Presentazione osservazione.

Progetto: Progetto di impianto eolico di potenza pari a 59,4 MW, integrato con sistema di accumulo di potenza 11,88 MW, da realizzarsi nel Comune di Sant'Antonio di Gallura (SS).

Codice Procedura: 10506

OGGETTO: Costruzione ed esercizio di un impianto di produzione di energia elettrica on-shore da fonte eolica costituito da nove (9) aerogeneratori, anche detti WTG, di potenza nominale unitaria pari a 6,6 MW, per una potenza complessiva pari a 59,4 MWp. Esso è integrato da un sistema di accumulo di potenza pari a 11,88 MW e da tutte le opere connesse e le infrastrutture indispensabili alla costruzione e all'esercizio dell'impianto stesso; previsto nel Comune di Sant'Antonio di Gallura (SS). **Osservazioni**

Figura 2- Inquadramento su base satellitare del layout di impianto

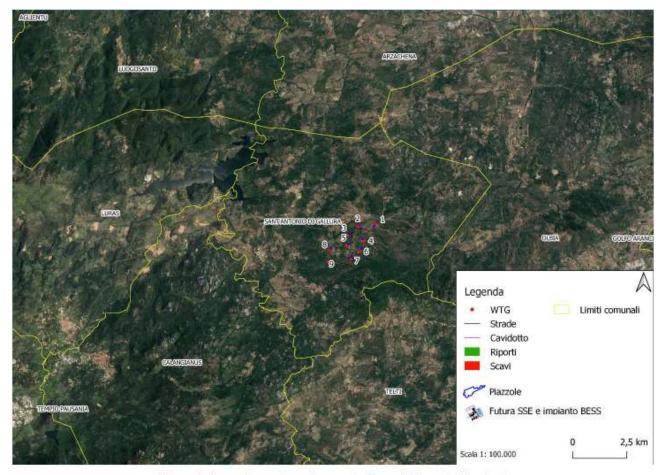
La proposta progettuale prevede di calare in questo contesto territoriale di inestimabile valenza paesaggistica e storica un impianto di ben 9 aerogeneratori di altezza complessiva di 200 metri che risulterà tra i più alti del nord Sardegna.

Le pale verranno collocate ad altezze che vanno da 375 m s.l.m. (WTG2) alla quota massima di 452 m s.l.m. (WTG452).

Figura 26 - Tirante idrico (Depth) per effetto della propagazione della portata di picco corrispondente a Tr = 200 anni dell'area d'impianto.

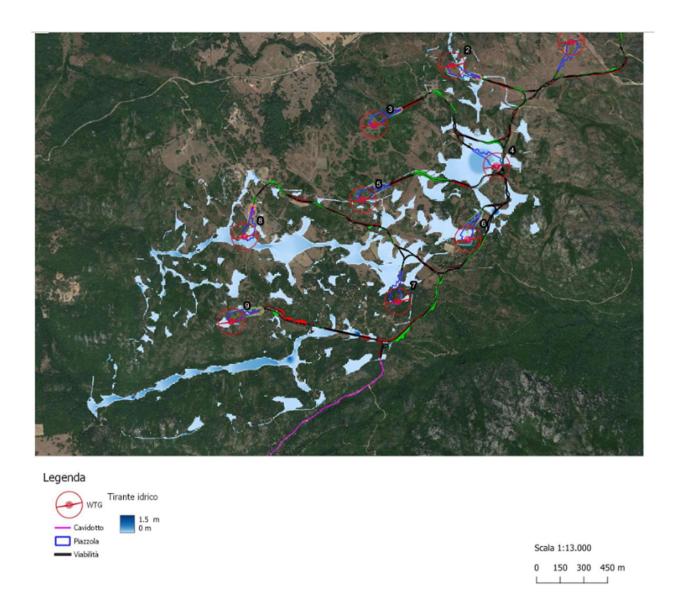
Riguardo lo studio idrologico e idraulico si segnala che il progettista ha svolto verifiche sul battente idrico con mesh 10x10 in analisi bidimensionale con il sw Hec-ras, tuttavia non fornisce alcuna evidenza circa il rispetto dei franchi idraulici nelle cunette e nei ponti.

Si evidenzia altresì che non pare si sia tenuto in debito conto il reticolo idrografico minore. Non essendo studiato il pericolo idraulico del territorio comunale è necessario attenersi alle prescrizioni regionali che impongono di delimitare le fasce di pericolo idraulico Hi4 di larghezza variabile al crescere dell'ordine dell'asta.

Si rimanda alla pag 46 della relazione idrologica ed alla rappresentazione delle aree di allagamento

Figura 27: Tirante idrico (Depth) per effetto della propagazione della portata di picco corrispondente a

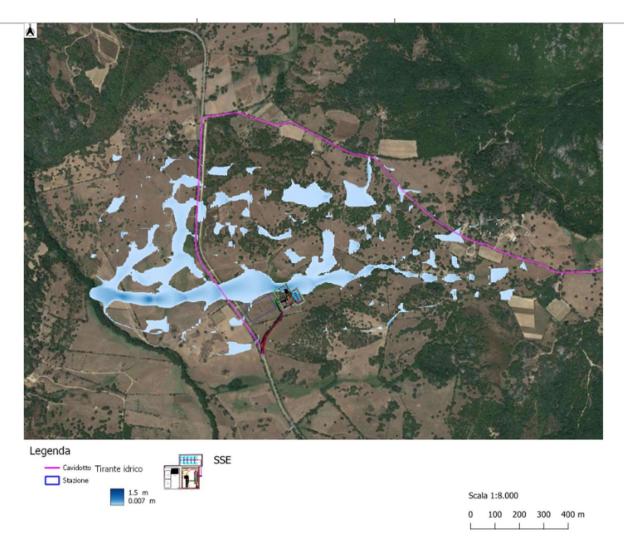
Anche la stazione SSE risulta in area esondabile come si vede a pag 47 della relazione
